Procedura aperta ai sensi dell'art. 60 del D. Lgs. n. 50/2016, per l'affidamento della "fornitura quadriennale, in regime di service, suddivisa in due lotti, dei sistemi analitici in automazione per l'esecuzione degli esami di chimica clinica, immunometria e sierologia infettiva di Primo Livello, e connessi lavori e servizi, per la Struttura Complessa di Patologia Clinica dell'Azienda Ospedaliero Universitaria di Sassari". CPV 33696500-0. Importo complessivo a base d'asta, inclusi oneri di sicurezza, lavori e servizi, euro 10.778.475,00 (oltre I.V.A. e CNPAIA nella misura di legge).

CHIARIMENTI AI QUESITI TECNICI del 09/11/2018

Foto pozzo luce

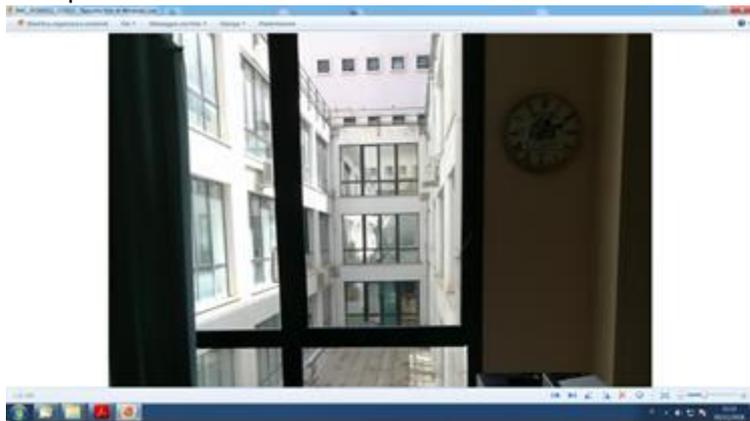
<p>12</p>	<p>Nelle sezioni 3-3 e 5-5 viene riportata una cupola, a protezione dalla pioggia del pozzo luce che va da quota 100,25 a quota 109,91.</p> <p>Sezione 3-3</p>  <p>Sezione 5-5</p>	<p>La cupola non esiste e non si ha intenzione di realizzarla in futuro.</p>

Si tratta di un disegno però che non corrisponde allo stato di fatto, dato che nel sopralluogo, come da foto allegata, è uno spazio tutto aperto.

Si chiede pertanto se non si considera la cupola oppure se c'è l'intenzionalità di realizzarla anche in seguito, dato che questo aspetto è importante per i passaggi degli impianti (canali e tubi).
